Bebauungsplan Nr. III/3/90.00 „Bleichstraße/Ecke Am Stadtholz“

- **Auswertung der Stellungnahmen aus den frühzeitigen Beteiligungsschritten gemäß §§ 13a (3), 4 (1) BauGB**
- **Ergebnis der Auswertung der frühzeitigen Beteiligungsverfahren/
Übersicht: Ergänzungen und Änderungen der Planunterlagen zum Entwurf**

Stand: Entwurf; Januar 2025

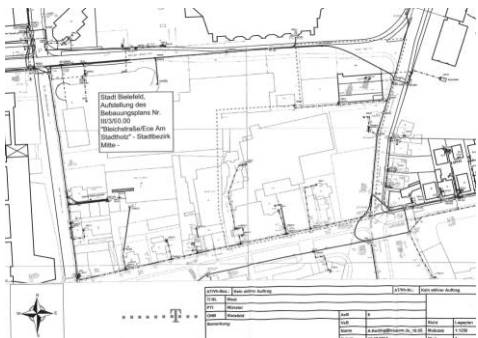
4	Untere Immissionsschutzbehörde, Schreiben des Umweltamts vom 21.08.2014	<p>Aus Sicht des anlagenbezogenen Immissionsschutzes kann derzeit keine abschließende Stellungnahme abgegeben werden, da ein schalltechnisches Gutachten noch nicht vorliegt. Folgende Anforderungen sind im weiteren Verfahren zu berücksichtigen.</p> <ul style="list-style-type: none"> - Das überplante Wohnhaus im nordöstlichen Teil des Bebauungsplanes, hier Am Stadtholz Nr. 6, ist in der schalltechnischen Untersuchung mit zu beurteilen. 	<p>Planungsziele und Plankonzept sind im Vorfeld des 2023 wieder aufgegriffenen Planverfahrens an die aktuellen Erfordernisse, Grundlagen und Rahmenbedingungen angepasst worden. Auf dieser Grundlage ist eine schalltechnische Untersuchung erstellt worden, die auch Gegenstand des nochmalig durchgeführten frühzeitigen Beteiligungsverfahrens war. Zu diesen Unterlagen hat sich</p>

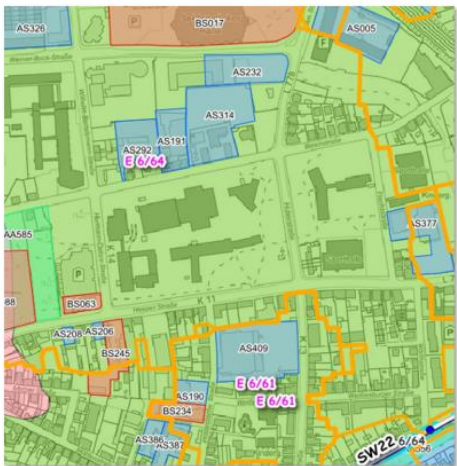
32	Untere Wasserbehörde/Grundwasser, Untere Abfallbehörde, Untere Bodenschutzbehörde, Schreiben des Umweltamts vom 18.09.2023	<p><u>Grundwasserschutz/WSG</u></p> <p>Zur Schonung der Grund- und Trinkwasserressourcen sowie der Oberflächengewässer ist zu prüfen, inwieweit das Niederschlagswasser vor Ort genutzt und eine entsprechende Festsetzung formuliert werden kann. Hierzu bieten sich beispielsweise (dezentrale) Zisternen an, die die Nutzung des Niederschlagswassers beispielsweise zur Grünbewässerung und Toilettenspülung ermöglichen.</p> <p><u>Altlasten und Altstandorte</u></p> <p>Im Plangebiet befinden sich die Altstandorte AS 232 (ehem. Fa. Wehmeier & Castrup mit Karosseriebau und Lackiererei) und AS 314 (ehem. Fa. Bitev mit Stoffverarbeitung und Textilveredelung). Der Standort AS 232 wurde bereits vor dem Abbruch der Gebäude eingehend untersucht und lokale Verunreinigungen des</p>	<p>Die Anregung wird zur Kenntnis genommen. Da die Flächen nur bedingt für eine Versickerung geeignet sind, wird auf Ebene des Bebauungsplans eine Dachbegrünung für Flachdächer und die Flächen oberhalb von Tiefgaragen festgesetzt, wodurch ein Teil des anfallenden Niederschlagswassers auf dem Grundstück zurückgehalten werden kann. Außerdem werden wasser- und luftdurchlässige Pflasterungen von Stellplätzen und Zufahrten vorgegeben. Im Übrigen ist die Vorgabe zur Nutzung des Niederschlagswassers auf Grundlage des Baugesetzbuchs nicht möglich. Ein Hinweis zu Prüfung der möglichen Nutzung des Niederschlagswassers bspw. zur Grünbewässerung und Toilettenspülung wird in die Begründung aufgenommen. Zum Baugenehmigungsverfahren wird letztlich ein Entwässerungsantrag folgen.</p> <p>Es wird zur Kenntnis genommen, dass sich keine Auswirkungen des Altstandorts AS 232 auf das Plangebiet ergeben.</p>

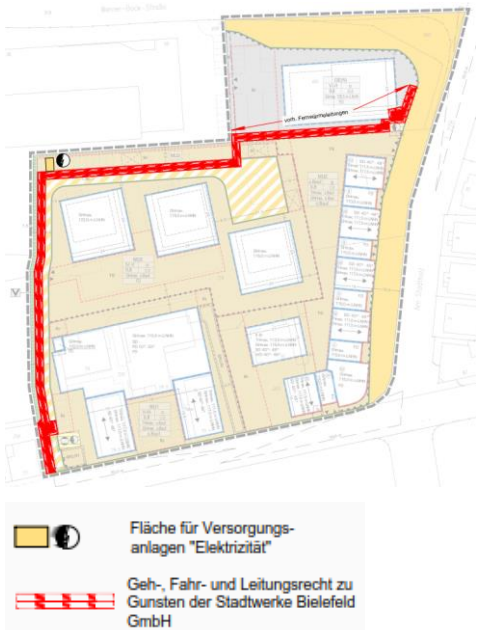
Lfd. Nr.	Einwender Datum	Stellungnahmen (Anregungen, Hinweise) (in inhaltlicher Zusammenfassung)	Stellungnahme der Verwaltung
39	Stadtwerke Bielefeld GmbH, 1. Schreiben vom 08.08.2023	<p>Diese Belange [Red. Ergänzung: Elektrizität, Fernwärme, Gas, Wasser, Straßenbeleuchtung, Telekommunikation] werden von den beabsichtigten Darstellungen/Festsetzungen der anstehenden Bauleitplanung insoweit berührt, als dass weitere planerische Festsetzungen zur Sicherung der Energie und Wasserversorgung getroffen werden müssen.</p> <p>Hierzu regen wir an, den in dem beigegeführten Bebauungsplanentwurf durch Planzei-</p>	<p>Es wird zur Kenntnis genommen, dass eine Betroffenheit der Belange der Stadtwerke Bielefeld GmbH vorliegt.</p> <p>Der Anregung wird gefolgt. Mit Schreiben vom 07.05.2024 ist eine</p>
